美兰区东南片区供水管网改造工程 可行性研究报告

评估报告

项目名称：美兰区东南片区供水管网改造工程

评审阶段：可行性研究报告

图 3-1 方案一路线

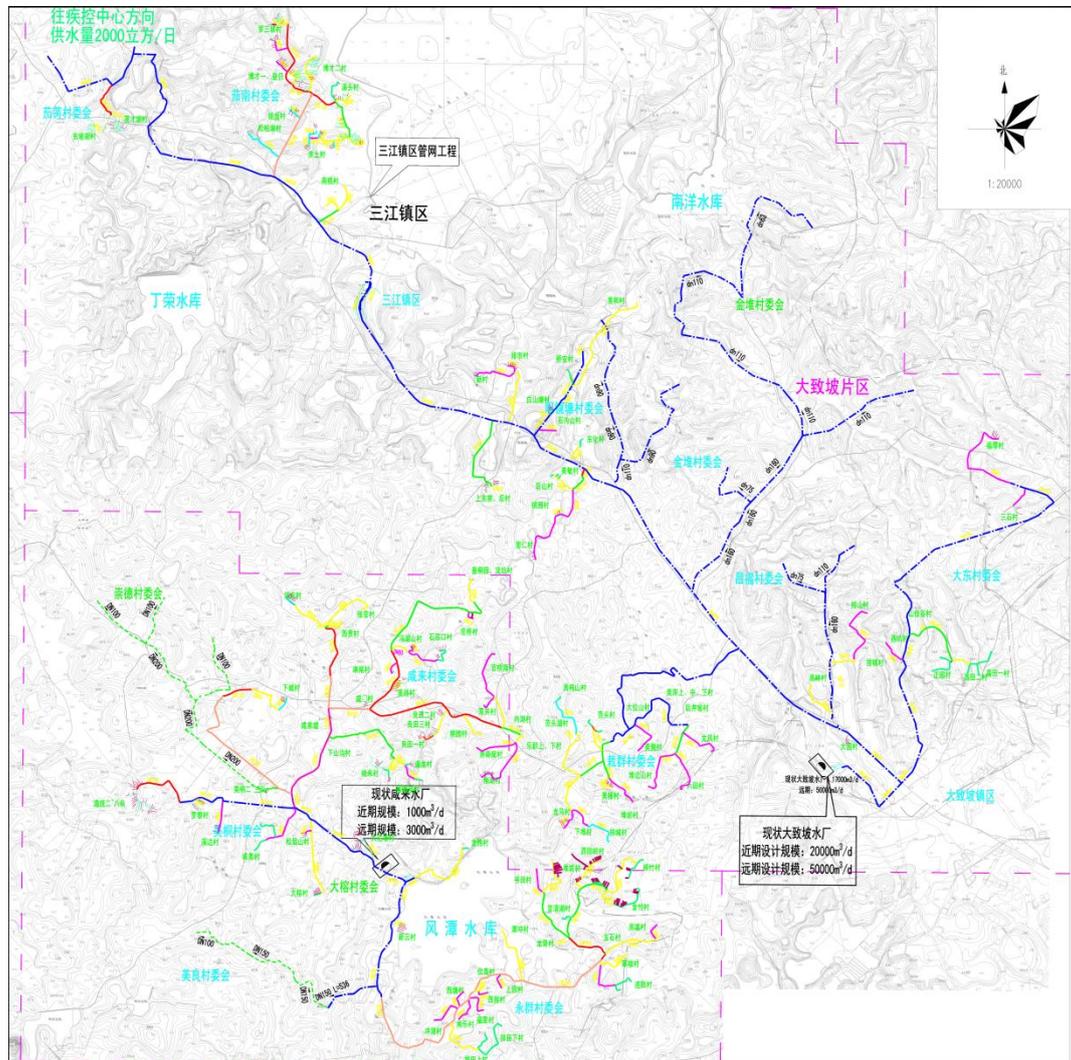
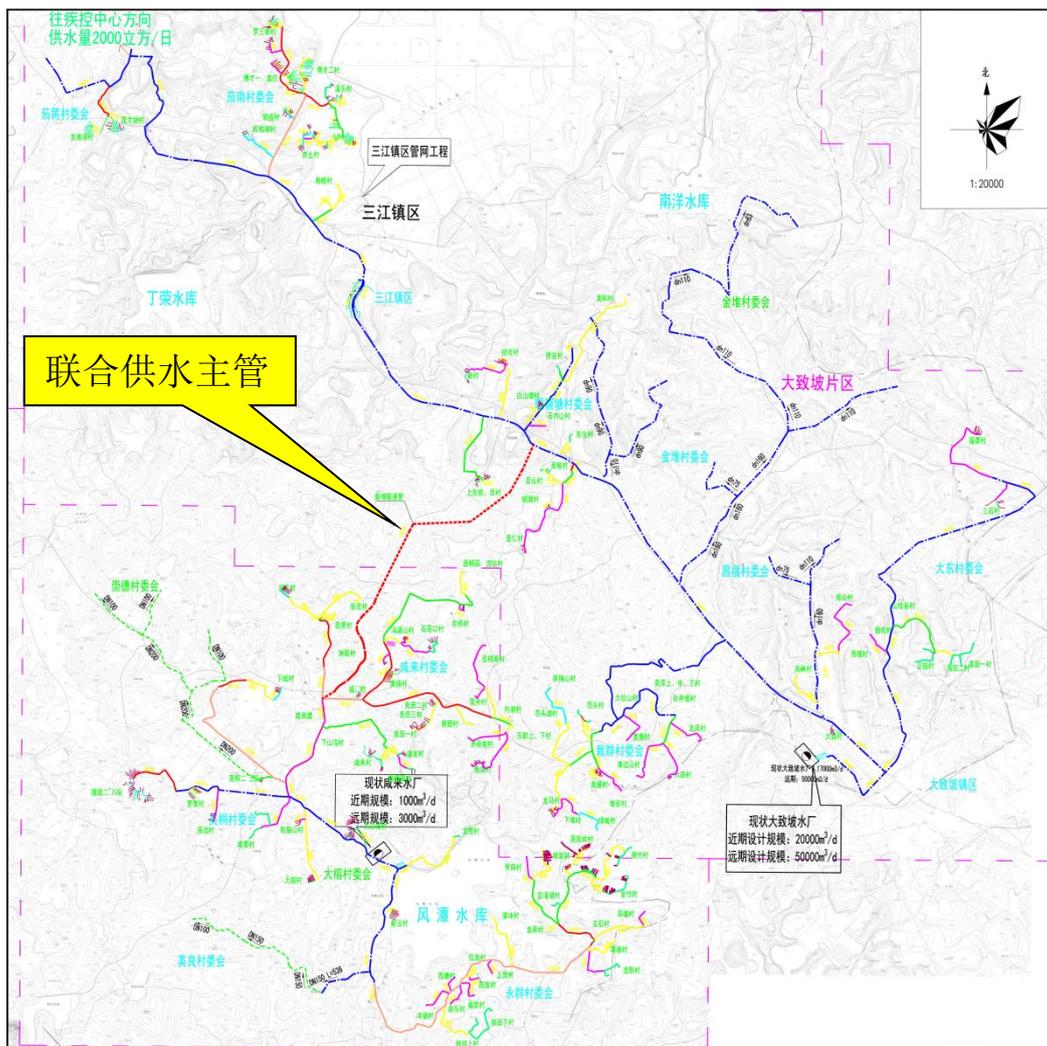
(3) 工程方案比选

经上述说明和比较推荐采用方案一，采用大致坡水厂和咸来水厂分区供水，基本满足在本项目供水范围内用户供水需求，达到经济节能的效果。
